2021年8月6日

新産業廃棄物最終処分場整備のあり方検討委員会 委員長様

県産業廃棄物最終処分場建設に反対する連絡会
代表 荒川 照明 電話 090-9845-7019
日立市台原町 2-10-10

産廃最終処分場の候補地選定に関する公開質問状

図1：唐津沢降水域と整備候補地の説明図

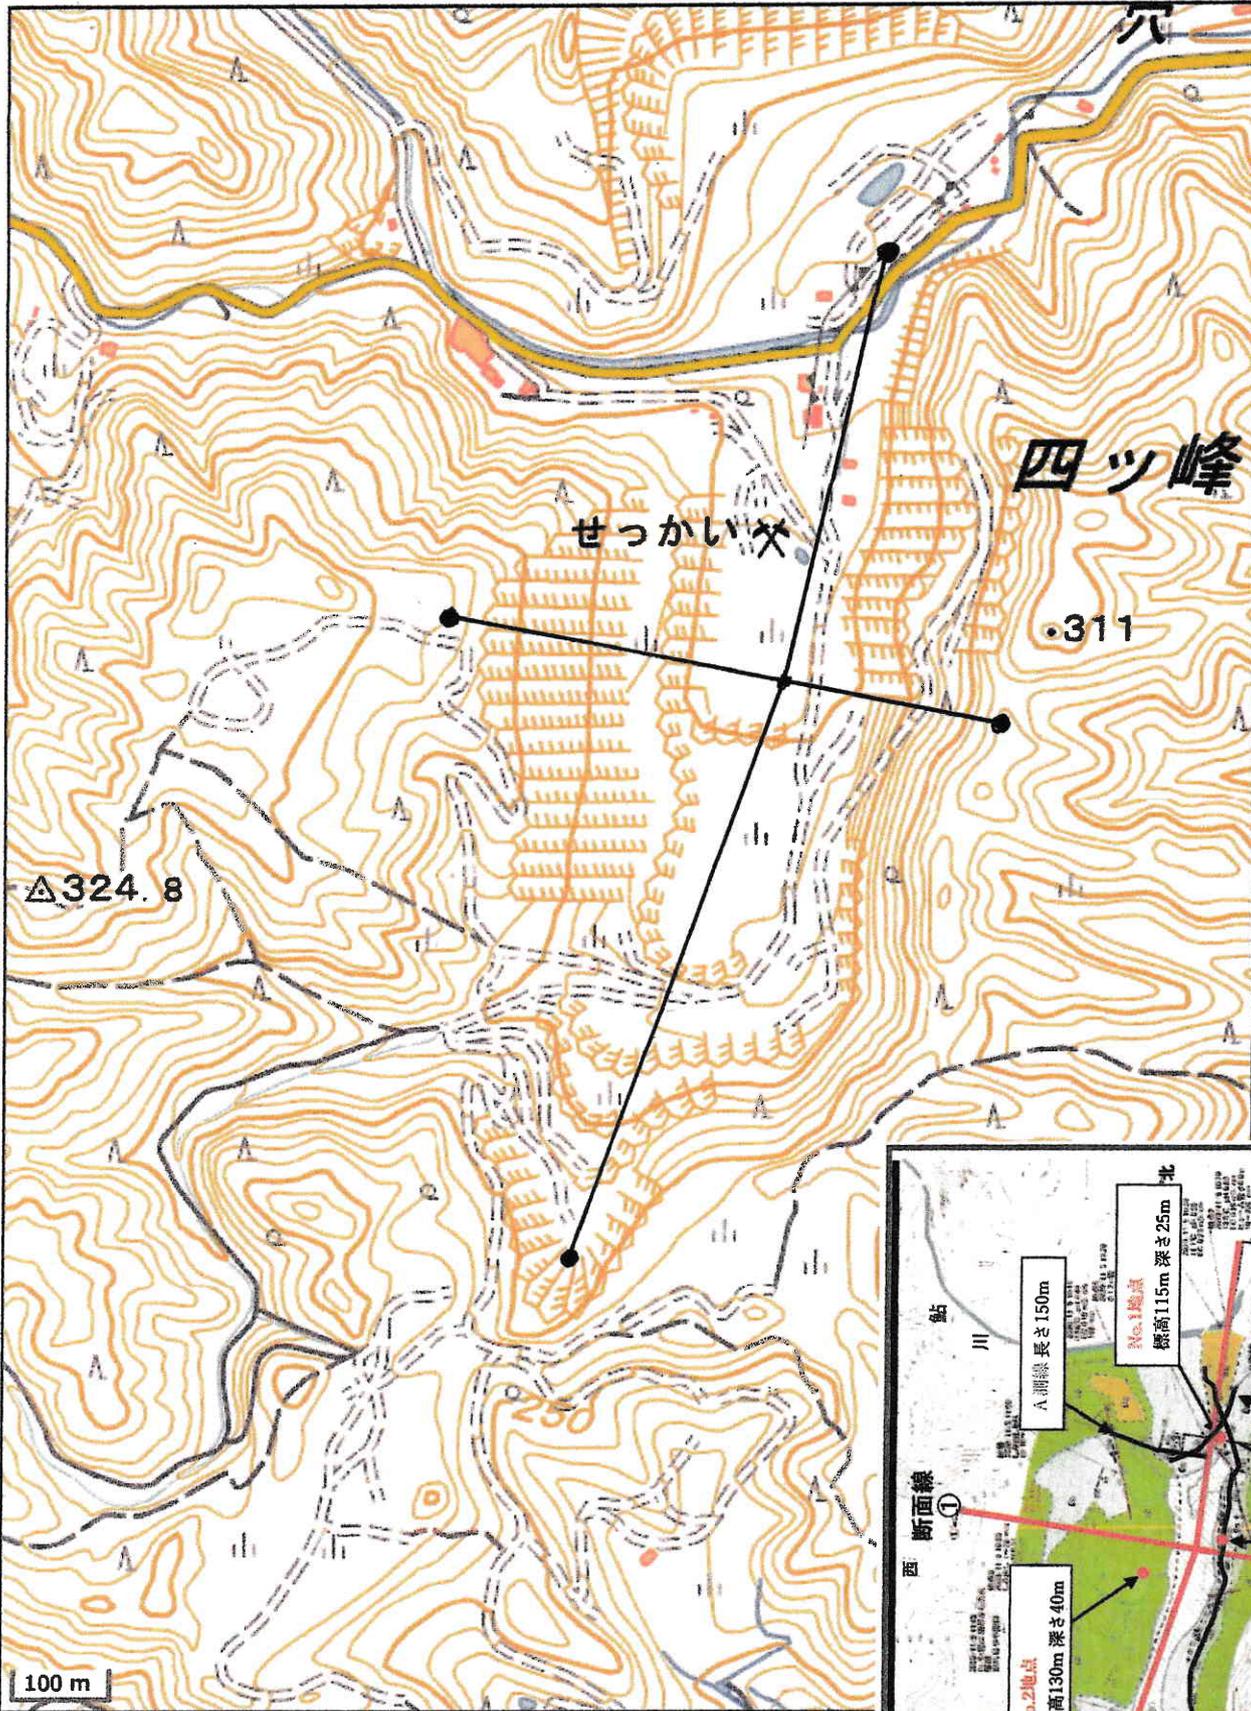
図1に示すように、唐津沢降水域面積は大変広く、**1.25 km² (125ha)**であり。沢の上流部には表流水の流れがあり、水路により鮎川に放流しているが、一部は伏流水として掘削部の湛水(湖)流入している。湛水の一部は地下水として鮎川に流出されているため、湛水面の水位は豪雨でもなければあまり変化しない。

整備候補地は赤鎖線で示されるように、鮎川に隣接する唐津沢の出口付近に位置しており、最近県が提示したイメージ図によると、廃棄物最終処分場の廃棄物槽は沢の谷底の湛水部を取り囲むところにあたります。また、赤丸印で示すように、唐津沢の断崖絶壁に沿って8m幅でおよそ1/13の急勾配の新たな外部搬入道路を建設するとのこと。

水防法の規定により、1時間あたりの想定最大降雨量を151mmと仮定すると、1.25km²の広大な降水域を有する唐津沢の全域に降る雨量は52.4m³/sとなる。降雨流出率を小さめにとり0.5と仮定しても、唐津沢出口部の流量は26m³/s（毎秒26トン）にもなり、安全を保障できる洪水対策は現実的に不可能であると言える。

洪水対策・環境保全に関しては、候補地の敷地内だけではなく沢全域の状況が密接に関係することが大きな特徴である。産廃処分場の敷地面積を30haと仮定すると、唐津沢全体の面積125haは4.1倍にもなります。洪水対策の一つとして、唐津沢上流部との一蓮托生の関係を断つためには、沢の中間部に巨大なダムと鮎川までの排水路の建設が考えられますが、膨大な土木工事費が掛かるばかりではなく、環境保全に反するでしょう。なお、谷底に廃棄物槽が建設されますと、集中豪雨時に、周囲の岩壁を伝って流入する雨水の防御や土砂災害を想定した対策は難題で、周囲に防御壁を張り巡らせるなどの巨額な土木工事を施しても洪水対策が十分に達成できるとは思えません。したがって、「豪雨時洪水災害に関する問題は意図的に回避されたのではないかとの疑義」を禁じえません。

そこで改めて質問いたします。広大な降水域を有する唐津沢の出口部分の候補地に対して、豪雨時洪水対策を考慮せずに、「地形に優れ、経済性にも優れている」との評価は、不適切だったと思われそうですが、どの様にお考えでしょうか？

図2：唐津沢の地理院地形平面図と断面表示位置図

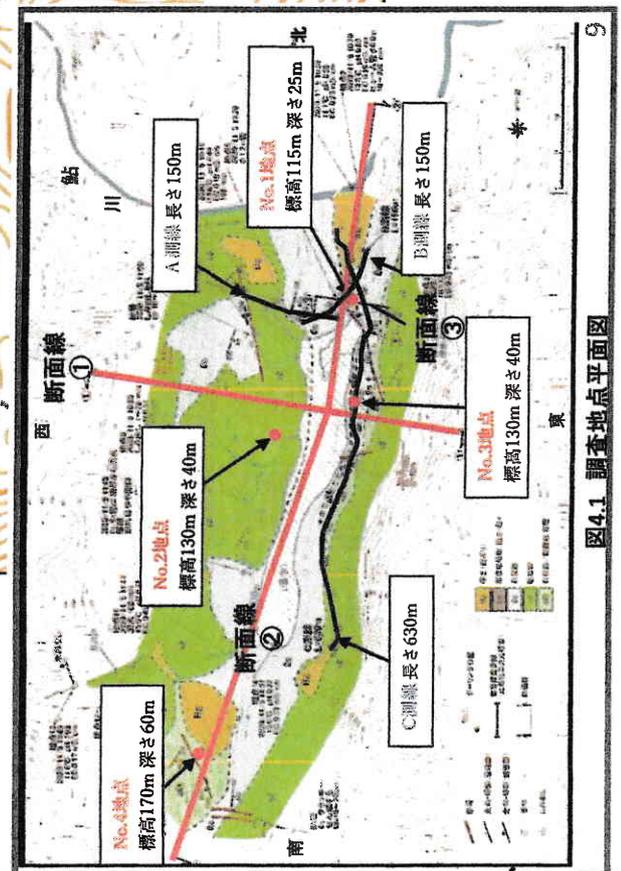
唐津沢の候補地付近の地理院の標準地図を図2に示す。この地図によると、湛水（湖）は見当たらず、唐津沢の出口部分は標高120m-130mで、現場観察より多少広々と感じられ、石灰岩掘削の窪地らしきところは認められない。そこで、図2に示された断面表示位置について、横方向断面図を図3に、縦方向断面図を図4に示す。これらの図を最近県から提示された上側に示す地表・地質調査の断面図と比較すると、下側に示す地理院の地図は掘削以前のものであり、唐津沢が比較的広々とした穏やかな状態を表示していると思われる。

図3：唐津沢横方向断面図の地理院地形断面図（下側）と

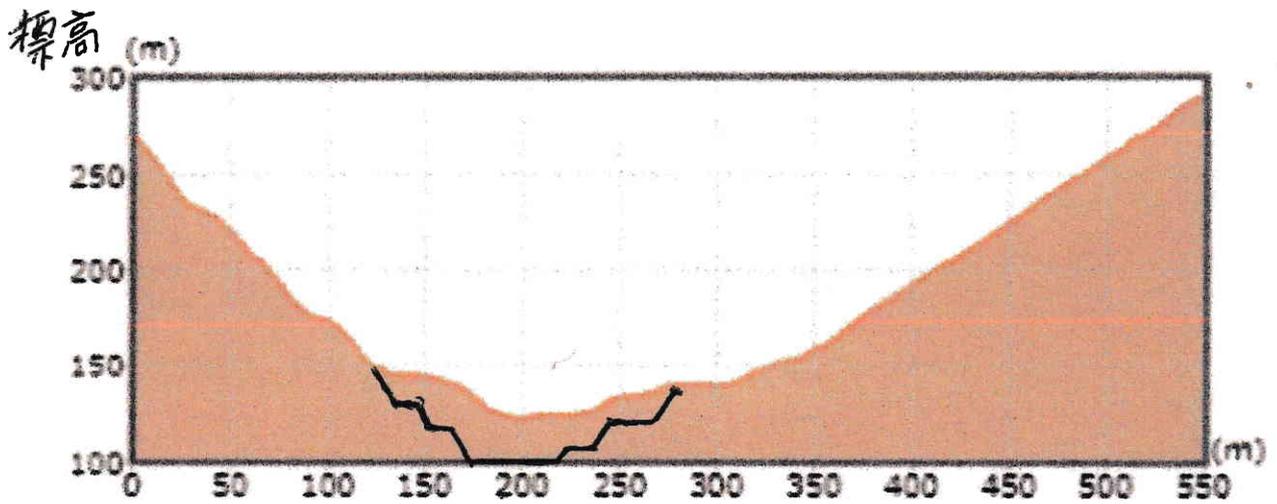
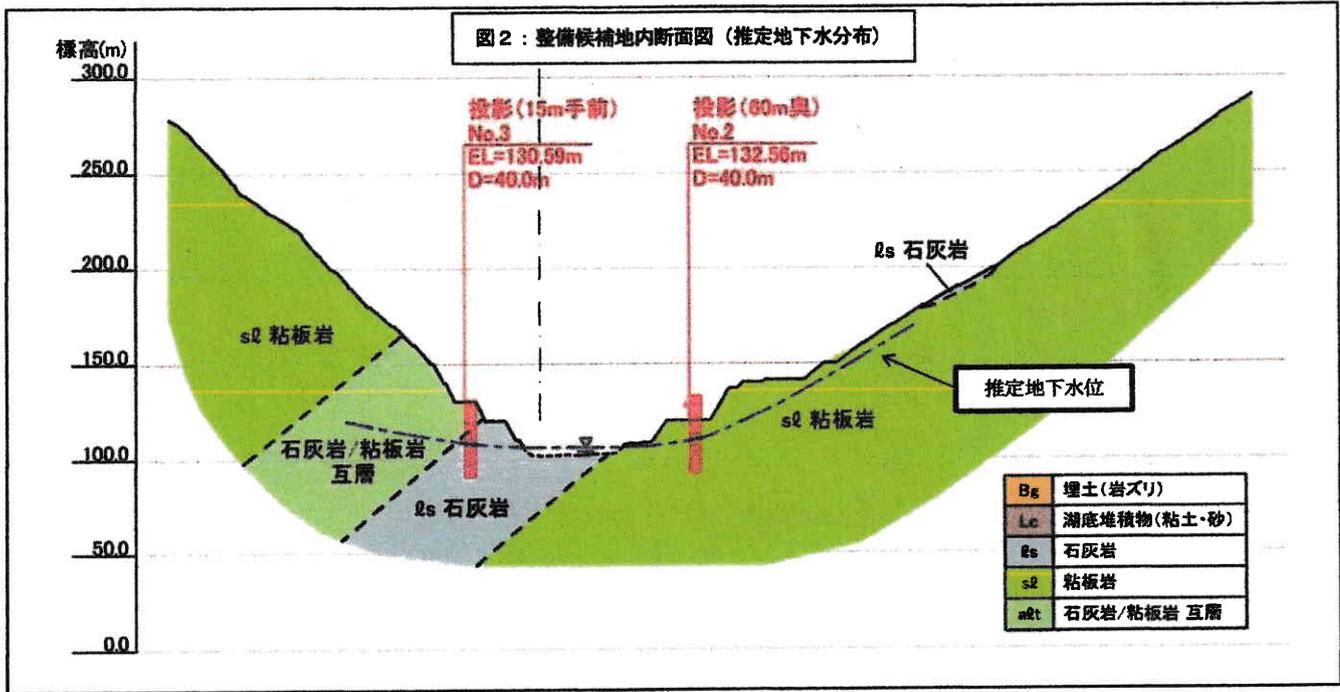
図3の横方向断面図より、下側の地理院の断面図では、谷底幅はおよそ200mほどの広々とした穏やかな形状であるが、上側の地表・地質調査の断面図では、谷底幅はおよそ50m位の深い谷の形状である。掘削は横方向幅およそ100mで、平均深さはおよそ25mで行われたと推定される。

図4：唐津沢縦方向断面図の地理院地形断面図（下側）と

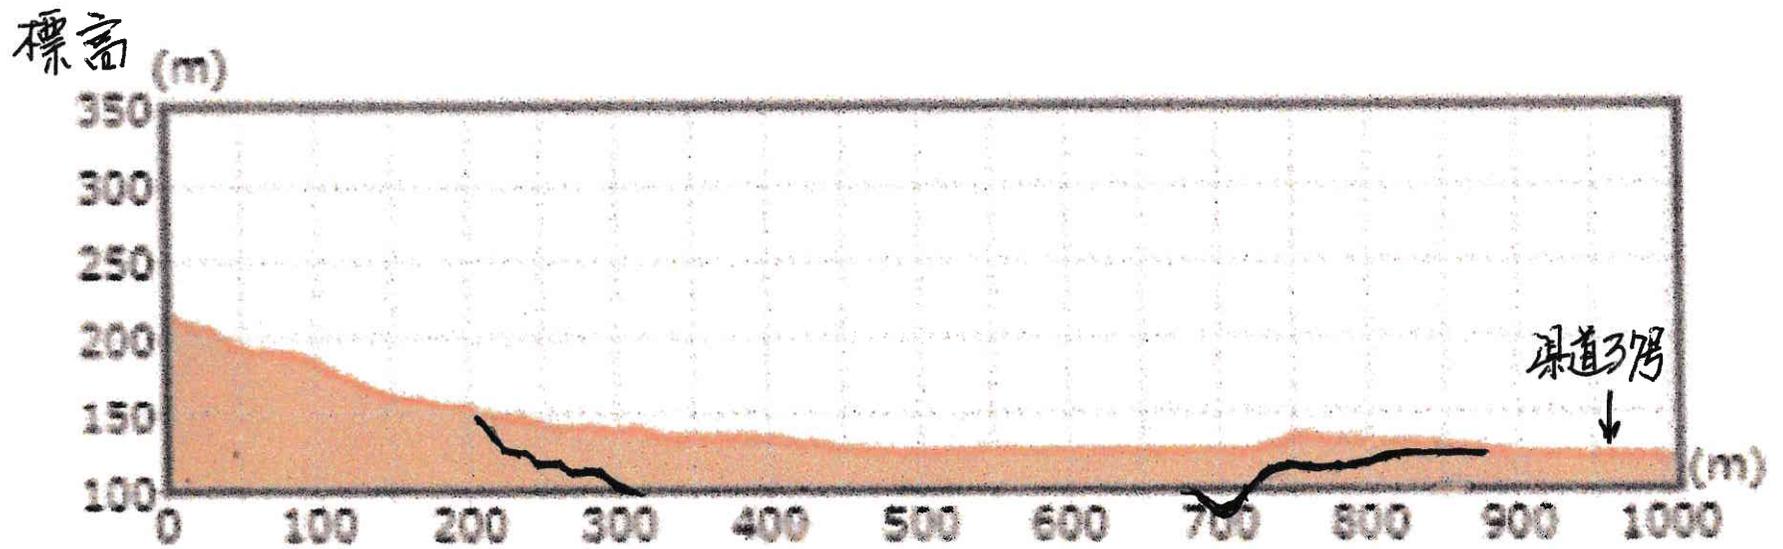
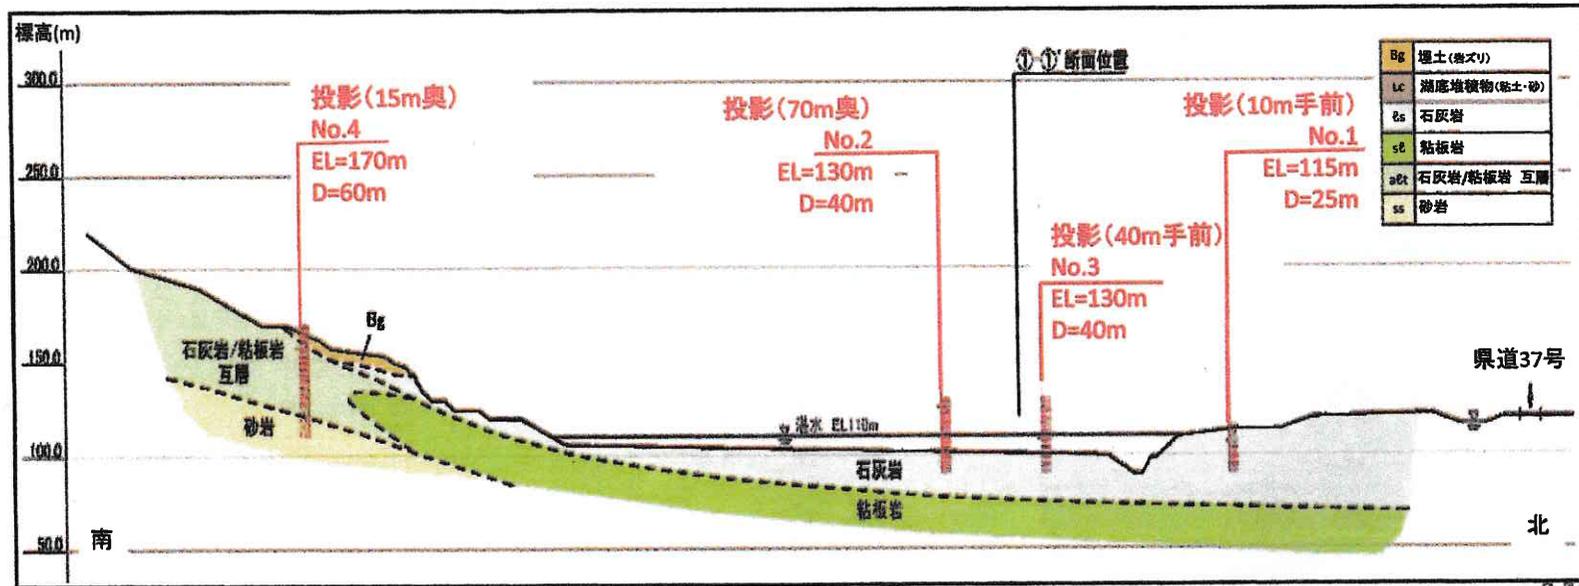
図4の縦方向断面図より、下側の地理院の断面図では、標高120mほどの県道37号から緩やかに地表を高めながら、谷を900mほど遡ったところで標高200mになる穏やかな形状であるが、上側の地表・地質調査の断面図では、谷底は広い範囲に渡り標高100m位まで掘削されて、広大な湛水（湖）が形成されている。湛水面は、標高110mと表示されている。

掘削は縦方向幅およそ 500m で、平均深さはおよそ 25m で行われたと推定される。

したがって、唐津沢の採掘量は、およそ 125 万 m^3 (100mx500mx25m) と推測される。採掘跡を埋め戻すには、少なくとも 100 万 m^3 の土砂の補填を要し、莫大な費用が掛かる。廃棄物貯蓄槽の設置については、「地下水位」(地下水位が地表面付近にない)との要件や「埋立規模要件」(全国平均埋立高さ(山間地)は 15m なので、埋立容量 244 万 m^3 に対しては、相当に広い埋立面積を要する)などの制約がある為、大変でも採掘跡は埋め戻して採掘前のように広く平坦な敷地を確保すべきである。なお、急峻な深い谷地のままでは、廃棄物貯蓄槽の建設地としては極めて不向きな地形である。

しかしながら選定理由欄には、「地形を活用し、低い概算工事費で建設可能」と表記されていますが、谷地形の地形をどのように活用し、どのようにして低い概算工事費とするのか根拠を示し、その当時検討された資料は、現状の急峻な深い谷地のものか、あるいは掘削前の広々とした穏やかな形状のものかについても示していただきたい。
